泊発電所 3 号炉 審査資料	
資料番号	SA52-9 r. 5.0
提出年月日	令和5年5月10日

泊発電所 3 号炉

設置許可基準規則等への適合状況について
(重大事故等対処設備)
比較表

2.9 水素爆発による原子炉格納容器の破損を 防止するための設備【52条】

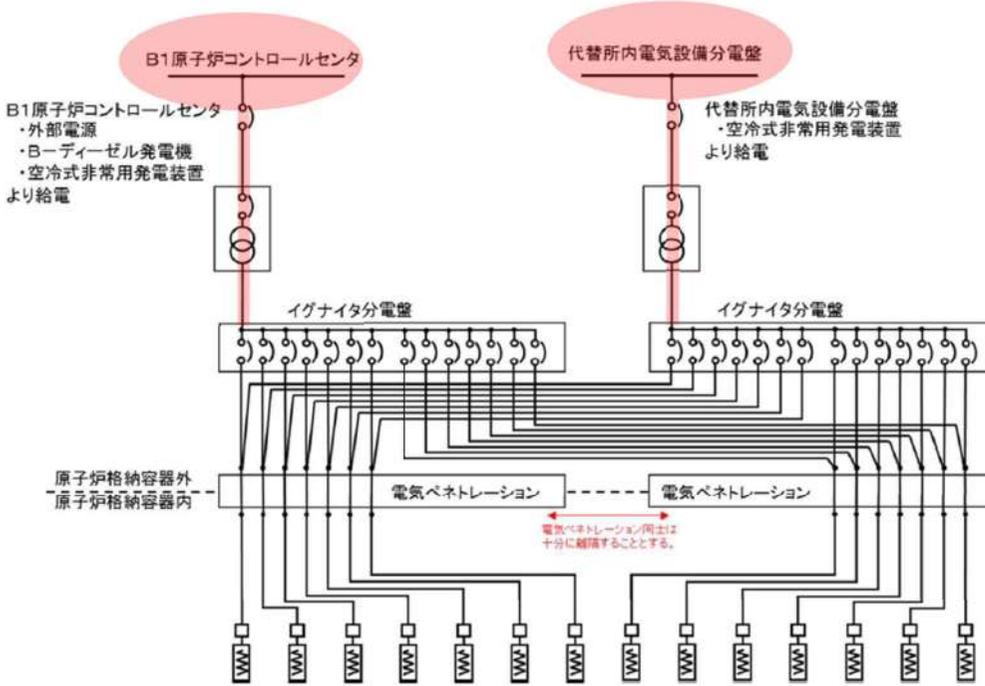
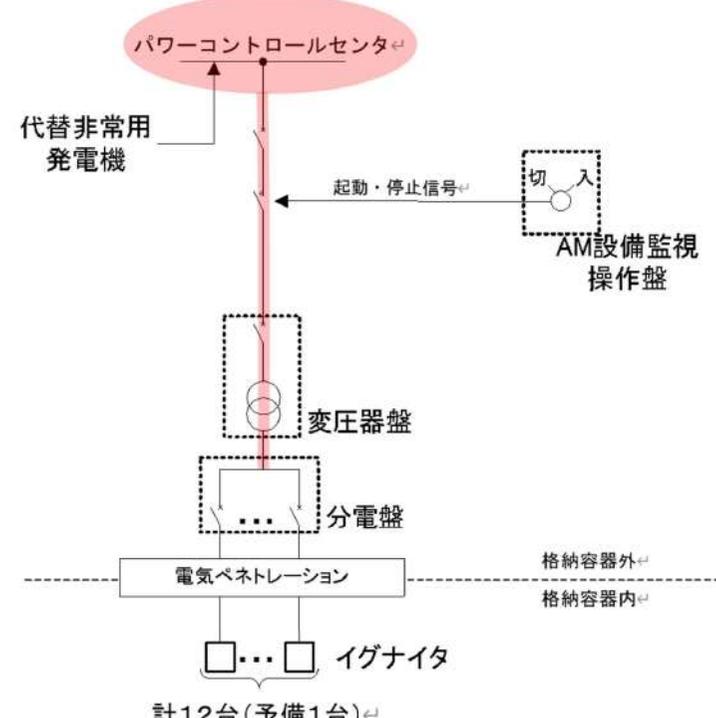
大飯発電所3/4号炉	女川原子力発電所2号炉	泊発電所3号炉	相違理由
<p>2-2) 対応手順・設備の主要な差異</p>			
<p>【差異①】 水素濃度監視において、電源が喪失した場合に空気作動式の弁を開操作するため、泊はポンペによる開操作、大飯はサンプリング用の弁以外も含めた代替空気供給設備としてポンペに加えて可搬式空気圧縮機も使用する設計としている。いずれも格納容器内空気のサンプリングのための系統構成が可能な設計に相違はない。</p>			
<p>大飯3/4号炉 水素爆発による原子炉格納容器の破損を防止するための設備 概略系統図</p>		<p>泊3号炉 水素爆発による原子炉格納容器の破損を防止するための設備 系統概要図 水素濃度監視</p>	
<p>(52条概略系統図から引用)</p>		<p>(52条系統概要図から引用)</p>	
<p>大飯3/4号炉では、水素濃度監視のための系統構成として、窒素ポンペ（代替制御用空気供給用）及び可搬式空気圧縮機（代替制御用空気供給用）から格納容器サンプララインの格納容器隔離弁に空気を供給し、空気作動弁である格納容器隔離弁を開操作できる設計とする。窒素ポンペ（代替制御用空気供給用）及び可搬式空気圧縮機（代替制御用空気供給用）は、格納容器サンプラ用の弁のみならず他に代替空気供給が必要なものへの供給を賄う設備として設けている。</p> <p>泊3号炉では、水素濃度監視のための系統構成として、格納容器空気サンプラライン隔離弁操作用可搬型窒素ガスボンベから空気作動弁である格納容器空気サンプラライン隔離弁に窒素を供給することで、開操作できる設計とする。泊の格納容器空気サンプラライン隔離弁操作用可搬型窒素ガスボンベは、格納容器空気サンプラライン隔離弁専用の窒素ボンベである。</p>

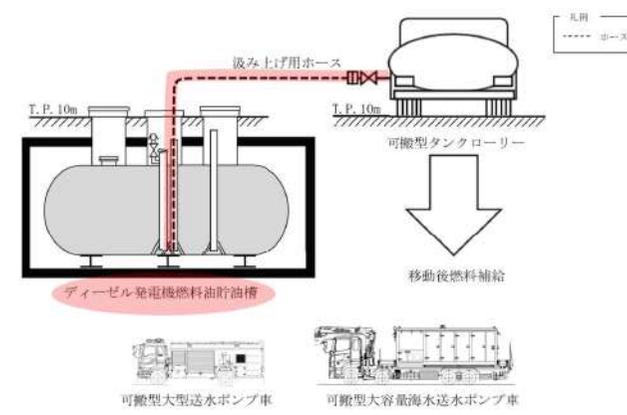
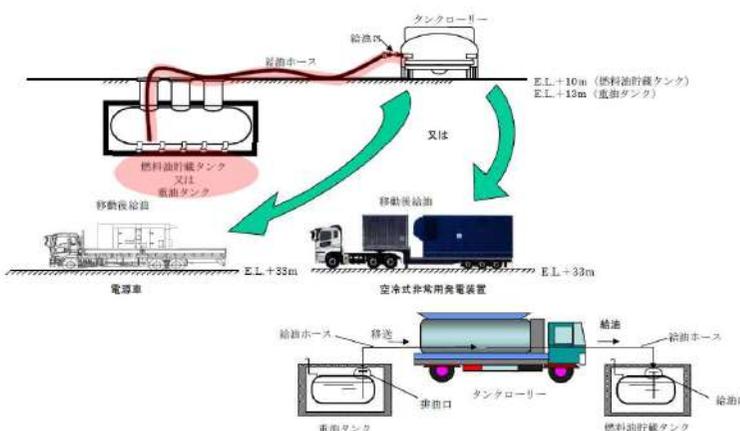
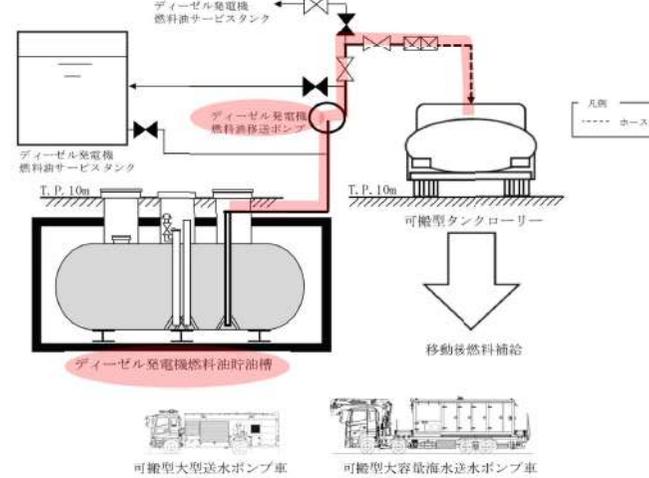
女川原子力発電所2号炉	泊発電所3号炉	相違理由
<p>【差異②】 電源が喪失した場合の格納容器内空気のサンプリングガスの冷却のため、可搬型ポンプによる海水の送水を行う際、大飯は原子炉補機冷却海水設備（SWS）の海水ストレーナ等を接続口としてSWSを経由して原子炉補機冷却水系（CCWS）に海水を供給するが、泊は原子炉補機冷却水系（CCWS）に接続口を設けて海水を供給する。接続口の設置箇所が相違し、代替補機冷却の系統構成は相違するが、可搬型ポンプにてサンプリングガスの冷却を可能とする設計に相違はない。（伊方と同様。）</p>  <p style="text-align: center;">大飯3/4号炉 海水供給に使用する接続口 (52条概略系統図から引用)</p>		<p style="text-align: center;">泊3号炉 海水供給に使用する接続口 (52条系統概要図から引用)</p>	
<p>大飯3/4号炉では、可搬型ポンプ車からの海水をSWSの2箇所の接続口（海水管マンホール、海水ストレーナ）として設計しており、SWSからCCWSへの接続箇所を原子炉補機冷却水冷却器の上流側に設けることから、原子炉補機冷却水冷却器は代替補機冷却時の海水通水設備に含まれる。代替補機冷却に使用する可搬型ポンプは、代替炉心注水に使用する可搬式代替低圧注水ポンプ等で使用する設備と異なる大容量ポンプ車であり、代替補機冷却に使用する必要数に予備を加えて配備している。</p> <p>泊3号炉では、可搬型ポンプ車からの海水をCCWSへ直接接続するSWSを介さない設計としており、また、原子炉補機冷却水冷却器の下流側にCCWSの接続箇所を設けることから原子炉補機冷却水冷却器は代替補機冷却時の海水通水設備に含まれない。</p> <p>代替補機冷却に使用する可搬型ポンプは、代替炉心注水に用いる可搬型大型送水ポンプ車と同仕様であり、可搬型設備として代替炉心注水と代替補機冷却に使用する必要数に予備を加えて配備する。</p>

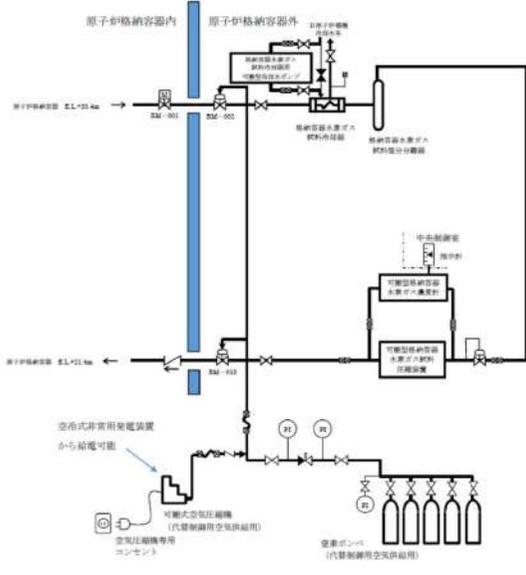
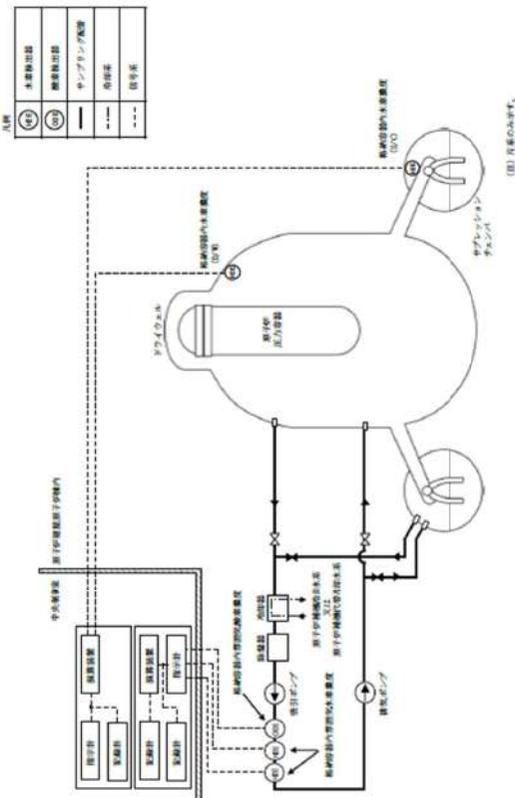
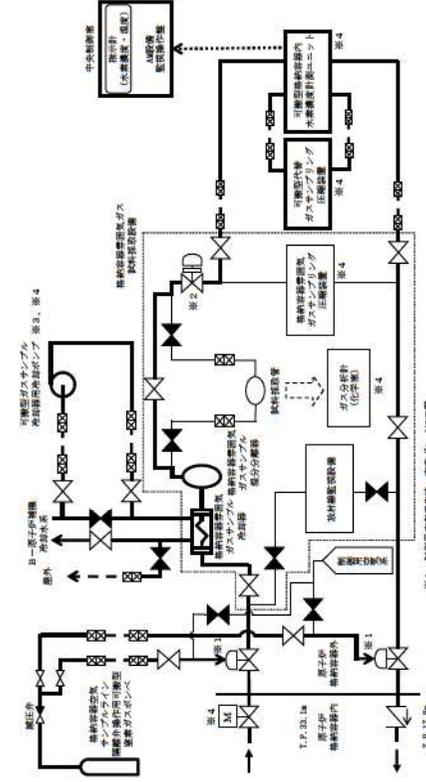
大飯発電所3/4号炉	女川原子力発電所2号炉	泊発電所3号炉	相違理由
	 <p data-bbox="712 694 1176 758">第9.5-1図 水素爆発による原子炉格納容器の破損を防止するための設備系統概要図 (可搬型窒素ガス供給装置による原子炉格納容器内の不活性化)</p>	 <p data-bbox="1758 359 1803 790">第9.7.1図 水素爆発による原子炉格納容器の破損を防止するための設備系統概要図 (1) 原子炉格納容器内水素処理装置</p>	<p data-bbox="1832 231 2161 343">記載方針の相違 ・大飯にはないが、原子炉格納容器内水素処理装置の系統概要図として記載している。</p>
